OCPM – COMPLEXE BOURBON

Mémoire – suggestions et commentaires

Pour l'Office de Consultation Publique de Montréal concernant le projet de redéveloppement du site de l'actuel Complexe Bourbon, situé dans le secteur Ville-Marie.

Figure 1 : Extrait de la modification au plan des hauteurs par l'arrondissement

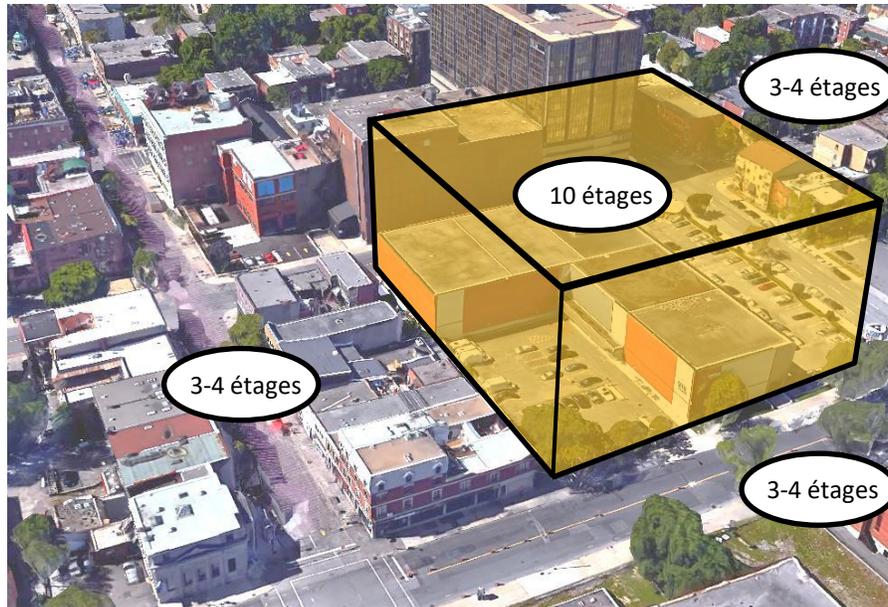
Est-il justifié d'englober le site de TVA (studios et stationnements extérieur) situé entre l'avenue Papineau et la rue Champlain?

Le terrain de TVA identifié en orange ne fait présentement pas l'objet d'un projet de redéveloppement, et dans le contexte où il est situé, le niveau moyen du sol de ce terrain est plus élevé que les terrains situés sur la rue Sainte-Catherine, le fait de pouvoir venir y

développer un bâtiment d'une hauteur de 35m pourrait avoir pour effet d'écraser les bâtiments situés juste au sud, sur la partie nord de la rue Sainte-Catherine.

La hauteur de 16m et la densité de 4 **devraient être conservées sur ce terrain** afin de préserver une hauteur de bâtiments à l'échelle de ceux qui l'entourent :

Une modification de la hauteur sur ce terrain devrait être réalisée uniquement en fonction d'une révision cohérente de tout le secteur, incluant les intersections Maisonneuve/Papineau/Sainte-Catherine et les abords de la station de métro Papineau.

Figure 2 : Implantation projetée du bâtiment par le promoteur.

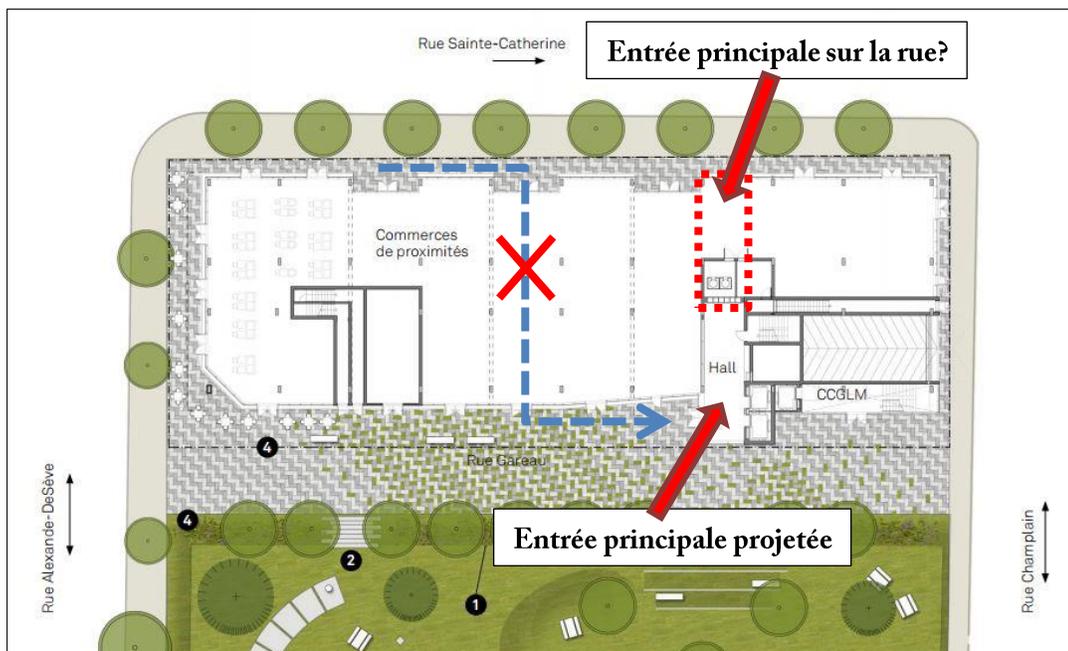
- c) **Les espaces verts** : Bien que le projet soit situé à proximité d'un parc d'une bonne dimension, le projet en soi ne comporte pas d'espace végétalisé. Il faudrait créer des espaces verts entre la rue et le bâtiment sur les rue Champlain, Alexandre-de-Sève ainsi qu'à certains endroits du côté de la rue Gareau (face au parc).

- d) **Gestion des matières résiduelles** : Bien que la gestion des matières résiduelles soit encadrée, il faut s'assurer d'avoir un local situé à l'intérieur du bâtiment, et le dissimuler autant que possible afin qu'il soit le moins visible possible depuis le parc tout en limitant les nuisances aux résidents du bâtiment (visibilité de la rue et du parc, odeurs, bruit pour le ramassage des déchets ou la levée des conteneurs).
- e) **L'entrée principale du bâtiment pour les résidents** : Il serait bien de proposer une entrée principale pour les résidents en façade sur Sainte-Catherine, sur Champlain ou sur Alexandre-de-Sève. L'unique entrée pour les résidents installée à l'arrière (rue Gareau) semble un peu étrange, d'autant plus que cette rue est un peu considérée comme une ruelle. Probablement que de prolonger le corridor jusqu'à la rue Sainte-Catherine serait l'option la plus simple.

Il faut aussi rappeler qu'un porte-à-faux est proposé du côté de la rue Sainte-Catherine, ce qui donne l'impression d'une petite marquise qui protège les piétons près du bâtiment, par contre, ceux-ci devront contourner le bâtiment afin de pouvoir y entrer. Il faudrait éviter que les commerces transversaux servent de passage afin de traverser le bâtiment pour atteindre l'entrée résidentielle.
